Parecer Técnico de Licença Ambiental Simplificada N° SEII 111/2021
(PA. SEII 1370.01.0028962/2021-19)

PA.SLA Nº: 4480/2020	SITUAÇÃO: Sugestão pelo indeferimento		
EMPREENDEDOR: Locadora Moreira Carvalho LTDA	CNPJ: 11.388.447/0001-04		
EMPREENDIMENTO: Locadora Moreira Carvalho LTDA	CNPJ: 11.388.447/0001-04		
MUNICÍPIO(S): Carandaí- MG	ZONA: Rural		
CRITÉRIO LOCACIONAL INCIDENTE: N/C			
CÓDIGO:	ATIVIDADE OBJETO DO LICENCIAMENTO (DN COPAM 74/04):	CLASSE	CRITÉRIO LOCACIONAL
F-05-18-0	Aterro de resíduos da construção civil (classe "A"), exceto aterro para fins de terraplanagem em empreendimento ou atividade com regularização ambiental, ou com a finalidade de nivelamento de terreno previsto em projeto aprovado da ocupação	2	0
CONSULTORIA/RESPONSÁVEL TÉCNICO: Roberto Rodrigues de Oliveira		REGISTRO CTF - IBAMA: 591.130.1	
AUTORIA DO PARECER	MATRÍCULA	ASSINATURA	
Sarah Emanuelle Teixeira Gusmão Analista Ambiental	1.194.217-4		
De acordo: Letícia Augusta Faria de Oliveira Diretor(a) Regional de Regularização Ambiental	1.370.900-1

O empreendimento Locadora Moreira Carvalho LTDA pretende atuar na atividade de Aterro de Resíduos Classe “A” da construção civil, exercendo suas atividades no mu

Figura 2: Indicação da área do empreendimento formato .KML

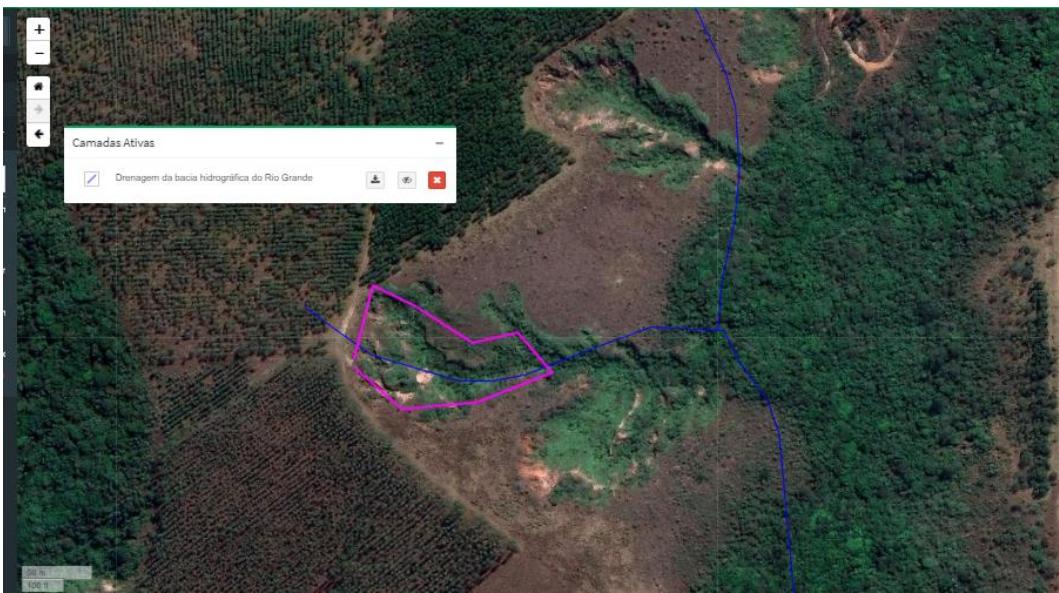
Entretanto, a área demarcada do empreendimento apresentada em formato .KML, quando sobreposta a camada “Recursos Hídricos” da Plataforma IDE-Sisema, demonstra que a área do empreendimento se encontra exatamente sob um trecho da drenagem do Rio Grande, conforme exposto na imagem abaixo.

Em 20/11/2021 foi solicitado como Informação Complementar o arquivo .KML da área do imóvel, RL e APP do empreendimento. Ao retorno desta, foi verificado um arquivo intitulado “Voçoroca para Recuperação - RCC”, no qual, novamente, a área indicada para o empreendimento divergiu da área indicada no corpo do RAS.
